KYSTVERKET

Uttale til forslag til detaljreguleringsplan 3052 - Stølebuktvegen 10 - Kopervik - Karmøy kommune - Rogaland fylke

utsnitt av planforslaget

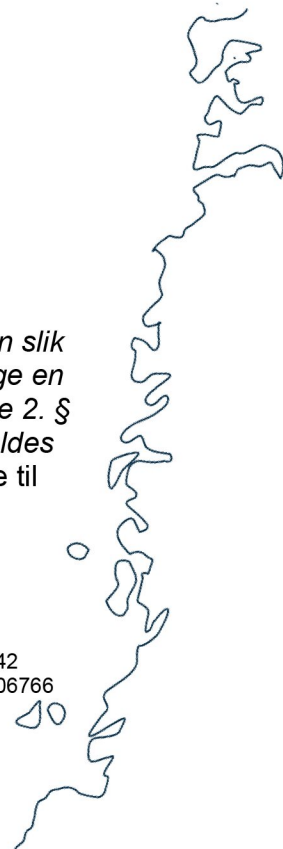
Det fremgår av planbestemmelsene til foreslått småbåthavn at «3.4.1. Småbåthavn (f_SH1) § 1 Området skal nyttes til småbåthavn. Båtplassene skal organiseres på en slik måte at kapasiteten blir best mulig. Før det tillates etablert utriggere skal det foreligge en helhetlig utomhusplan som viser båt plasser og manøvreringsareal, ref. bestemmelse 2. § 7. Båtplasser skal ikke hindre ferdsel i sjø. § 2 Utriggere inkludert forankring skal holdes innenfor formåls grensen». Det også tatt med i planbestemmelsene krav om tillatelse til tiltak i medhold av lov om havner og farvann fra havnemyndighet.

Det er mange båt plasser vest av vippebrua og disse må passere planområdet. På nordsiden av seilingsløpet inn mot vippebruen er det en grunne som er merket med jernstang, jf. sjøkartutsnitt nedenfor, som gjør at båtene går på sørsiden og forholdsvis nært opp til planområdet. Det er derfor viktig at det ikke legges til rette for fortøyning av båter i dette området i et omfang som tar sikt og påvirker fremkommeligheten i sjøområdet.

Vi anbefaler at det blir tatt inn i planbestemmelsene krav om redningsutstyr som bl.a. redningsstiger mv.
